Prot. n° 08 / HESQ /2023

Ferrara, 17 marzo 2023

Oggetto: “Diffida ai sensi dell’art. 29-decies del D. Lgs. 152/2006, n. 152 e s.m.i. di cui alla nota ISPRA protocollo n. 2318 del 17/01/2023. Autorizzazione Integrata Ambientale di cui al decreto autorizzativo DM 259 del 11/06/2012 pubblicato su G.U. n. 164 del 16/07/2012 e s.m.i.; DM n. 175 del 05/05/2022, di riesame pubblicato sulla G.U. n. 164 il 16/05/2022 – Unità produttiva della Yara Italia S.p.A. sita in Ferrara Piazzale Donegani, 12”. Richiesta di ritiro in autotutela e, in subordine, di modifica non sostanziale.

A seguire una foto con identificazione del serbatoio e delle aree sopra descritte.

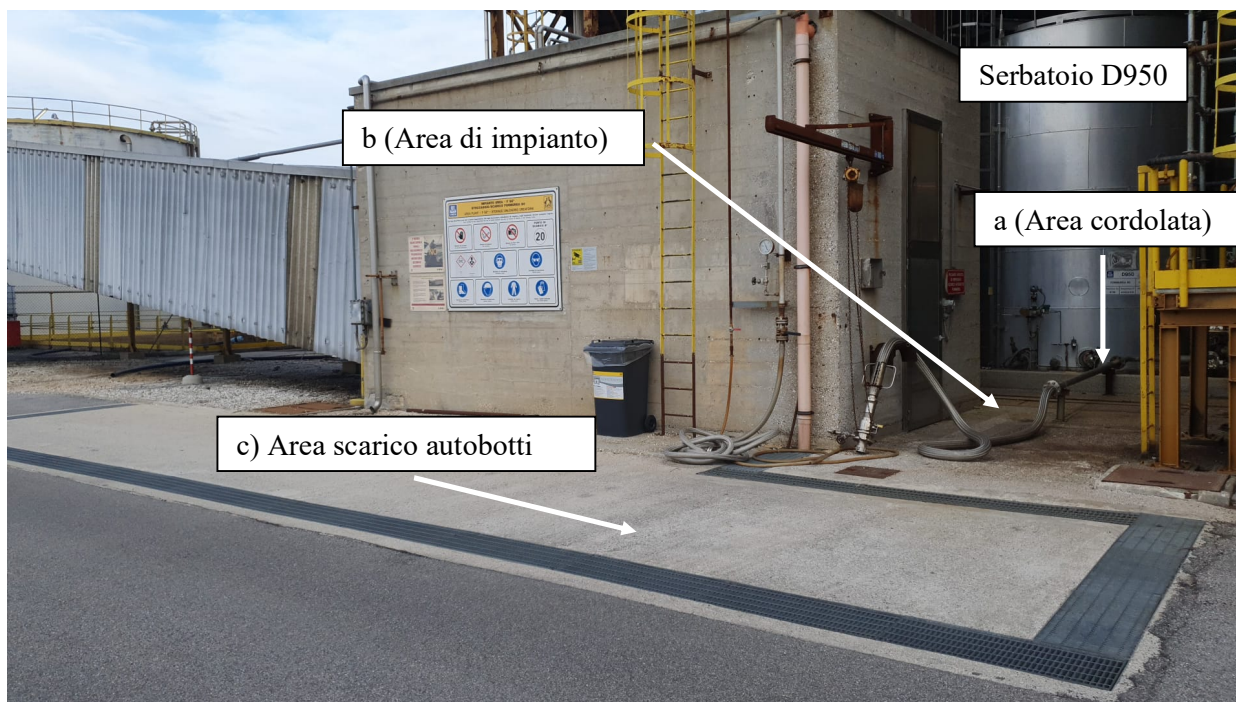
- con riferimento alla prescrizione 5 c) e d): *“il serbatoio D950 non è collocato in un bacino di contenimento ma in un'area cordolata”*;
- con riferimento alla prescrizione 23 c) *“le torce B1201 e B1202 non hanno un sistema di monitoraggio a circuito chiuso che assicuri il controllo visivo continuo degli operatori”*.

- a) L'area circostante il serbatoio è impermeabilizzata e cordolata per raccogliere eventuali spanti provenienti da perdite del serbatoio ma soprattutto dagli accoppiamenti flangiati delle linee che collegano il serbatoio alle pompe di scarico della soluzione dall'autobotte e il serbatoio alle pompe di rilancio del prodotto in impianto; tale area è segregata e ridotta al minimo per facilitare le operazioni di lavaggio ed è dotata di un sistema di raccolta e convogliamento dei liquidi (eventuali spanti e acque di lavaggio) nella fognatura oleosa che scarica all'interno della vasca di contenimento in cemento armato Q802 (anch'essa identificata con il numero 7 a pagina 93 del PIC). I liquidi di tale vasca vengono recuperati in impianto Urea;

- b) L'area di impianto esterna al cordolo del serbatoio è anch'essa impermeabilizzata, segregata e dotata sempre di un sistema di raccolta e convogliamento dei liquidi (eventuali spanti di sostanze pericolose e acque meteoriche) nella fognatura oleosa che scarica all'interno della vasca di contenimento in cemento armato Q802;

- c) L'area prossima all'area di impianto è l'area di scarico delle autobotti di Formurea 80 e risulta sempre impermeabilizzata, segregata e dotata di un sistema di raccolta e convogliamento dei liquidi nella fognatura oleosa che scarica all'interno della vasca di contenimento in cemento armato Q802;

Il presidio di contenimento esistente (vasca di raccolta) è pertanto del tutto analogo a quello di un bacino di contenimento comune a differenti serbatoi per il contenimento di diverse sostanze e/o intermedi di reazione; infatti, in impianto Urea non esistono problemi di incompatibilità fra le sostanze presenti e le stesse possono essere tutte recuperate nel processo. La costruzione di un bacino di contenimento per il serbatoio D950 non porterebbe a nessun beneficio reale per quello che concerne l'eventuale impatto negativo sull'ambiente del serbatoio D950.

- “a) Presenti all’Autorità Competente un progetto di adeguamento del serbatoio D950 con la realizzazione entro il primo semestre del 2023 (30 giugno), del bacino di contenimento previsto dalla prescrizione 5. Per il periodo intercorrente tra la ricezione della presente nota e la realizzazione del suddetto bacino adottare tutte le misure cautelative che possano evitare qualsivoglia fuoriuscita di sostanza pericolosa al di fuori dell’area cordolata. Tali ulteriori misure devono essere trasmesse insieme al progetto di realizzazione del bacino sopradetto anche agli Enti di Controllo;

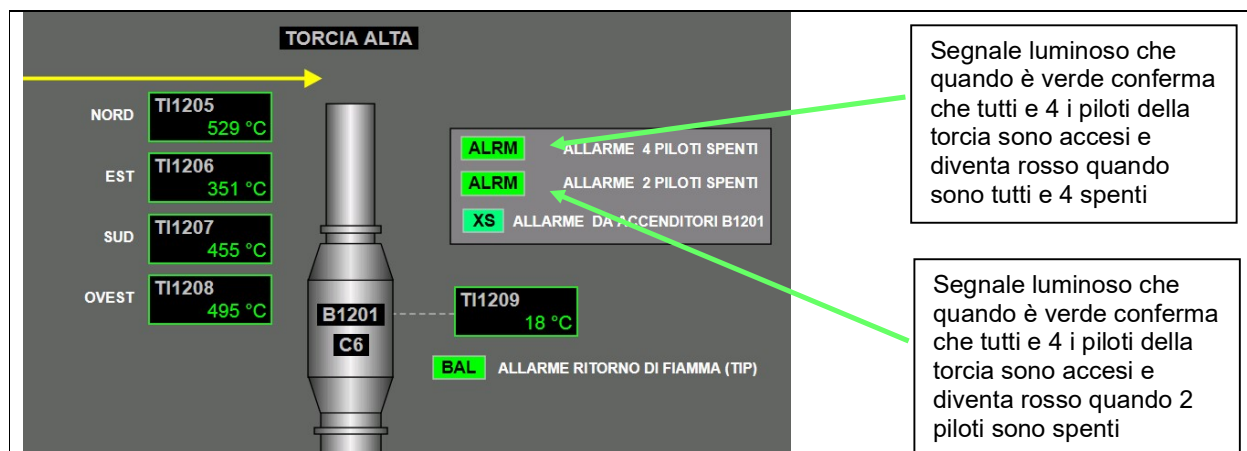
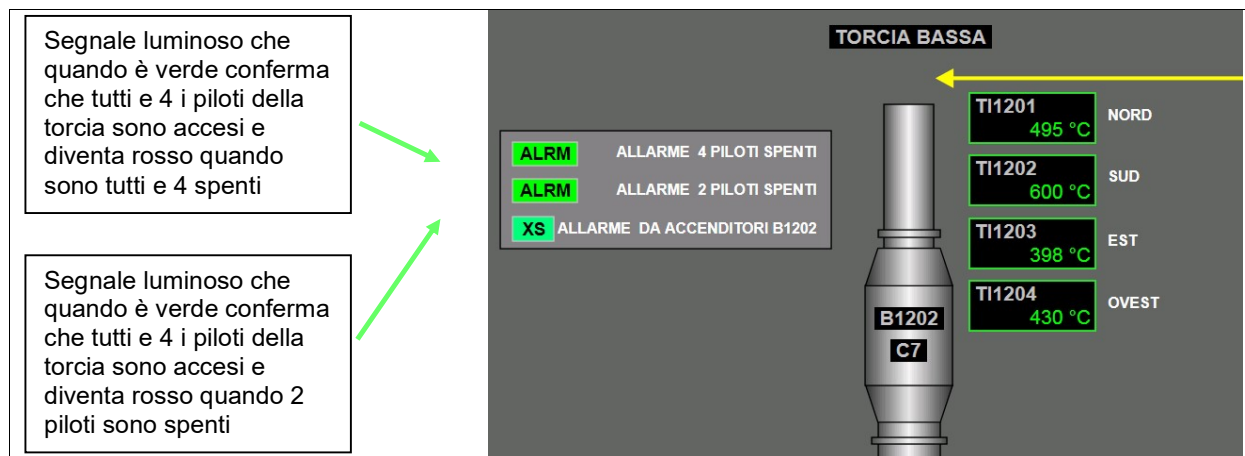
Segnatamente, Yara ha installato in stabilimento un sistema a circuito chiuso ed ha dotato l'impianto di ulteriori presidi di sicurezza laddove il sistema con le telecamere non garantiva sufficiente presidio; in particolare per le torce C6 e C7 si è adottata una soluzione estremamente sicura per presidiare eventuali spegnimenti: infatti tali torce hanno un'altezza di 88 metri e le fiamme pilota delle stesse sono attive 24 ore su 24 per 365 giorni l'anno: il monitoraggio a circuito chiuso con controllo visivo (videocamere) di giorno non è in grado di rilevare la presenza della fiamma mentre di notte è difficilmente visibile e in caso di nebbia non è del tutto visibile. La telecamera, tra l'altro, potrebbe essere installata solo ad una distanza maggiore di 76 metri in quanto l'irraggiamento, durante l'attivazione/funzionamento delle torce, potrebbe danneggiarla (temperatura superiore ai 100°C).

Per tale ragione, **Yara ha adottato un sistema molto più cautelativo**: il sistema di monitoraggio in continuo delle fiamme pilota delle torce C6 e C7 è costituito da termocoppie (1 per ciascun pilota per un totale di 4 termocoppie per torcia) visualizzabili a DCS dagli operatori; la misura di temperatura dei piloti consente di avere a DCS due segnali luminosi per ogni torcia che indicano rispettivamente 2 piloti e 4 piloti (**segnale verde** ⇒ piloti accesi; **segnale rosso** ⇒ piloti spenti). Se nella medesima torcia ci sono 2 piloti spenti il primo segnale a DCS diventa rosso e viene emesso un allarme acustico. Nel caso ci siano tutti e 4 i piloti della torcia spenti diventa rosso anche il secondo segnale e viene emesso un ulteriore allarme acustico. Di seguito si riporta uno screenshot del DCS dove si possono vedere le misure di temperatura dei piloti e i segnali luminosi dello stato dei piloti (accensione/spegnimento) ai quali è associato anche un allarme acustico.

Per i motivi sopra elencati è stato scelto il sistema di monitoraggio installato e sotto descritto e pertanto riteniamo che il sistema di monitoraggio installato soddisfi la prescrizione in oggetto dal momento che gli operatori in DCS hanno un costante monitoraggio visivo e acustico dello stato dei piloti.

- b) Installi un sistema di monitoraggio a circuito chiuso che assicuri il controllo visivo continuo da parte degli operatori presso le torce B1201 e B1202. Qualora il gestore dimostri che per l’installazione predetta sia necessario un tempo superiore a 30 giorni lo stesso Gestore dovrà fornire all’Autorità Competente mantenendo in copia gli enti di controllo (ISPRA/ARPA) un progetto di realizzazione con relativo cronoprogramma che dovrà avere come data di fine lavori il primo semestre del 2023 (30 giugno p.v.);

Di seguito si riporta un'immagine dello stabilimento petrolchimico dove sono state evidenziate le aree.

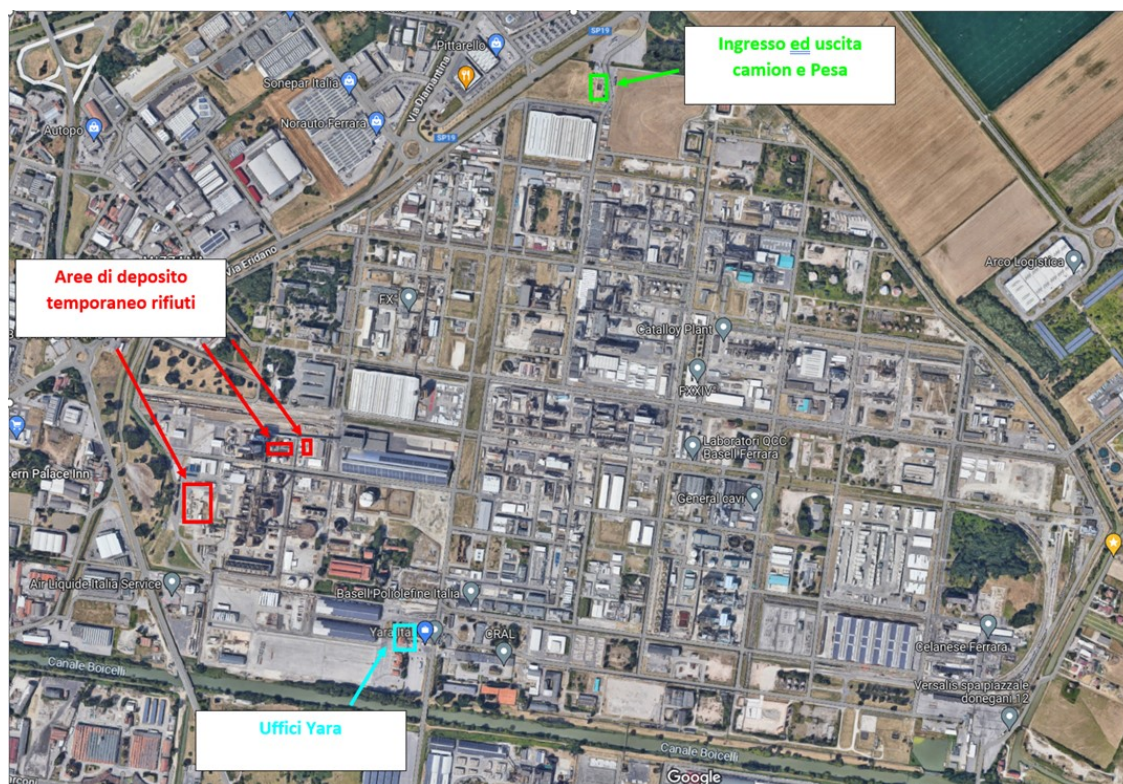
Tale procedura (obbligatoria per tutte le aziende co-insediate all'interno del petrolchimico di Ferrara) prevede molteplici spostamenti tra le diverse aree di stabilimento e purtroppo anche passaggi all'interno di aree di impianto Yara e di altre Società coinsediate (vedere immagine riportata qui sotto) risultando pertanto abbastanza rischiosa soprattutto se si considera che i trasportatori guidano mezzi voluminosi e pesanti e che non conoscono perfettamente il sito (all'ingresso vengono effettuate verifiche e test e vengono consegnate planimetrie con indicazioni delle aree).

Per queste ragioni quando ci sono nuovi trasportatori (e soprattutto in occasione di trasporti multipli) viene a volte permesso di uscire dallo stabilimento senza effettuare la pesata riportando nel formulario una indicazione di peso presunto con verifica del peso a destino (Allegato 10). Tale previsione si basa sulla consapevolezza che le disposizioni applicabili consentono di indicare il peso presunto con verifica a destino e successiva correzione a registro di C/S.

Alla luce di quanto esposto nella Diffida in oggetto, ai fini del miglioramento del Sistema di gestione Ambientale e per il rispetto della massima precisione nelle annotazioni, la procedura di gestione dei rifiuti, benché sotto il profilo logistico, come detto, sia complesso, è stata, comunque, aggiornata rendendo obbligatorio il peso del rifiuto per tutte le circostanze. Pertanto, i trasportatori dovranno sempre effettuare la doppia pesata in corrispondenza dell'ingresso (TARA) ed uscita (LORDO) anche in caso di carichi multipli.
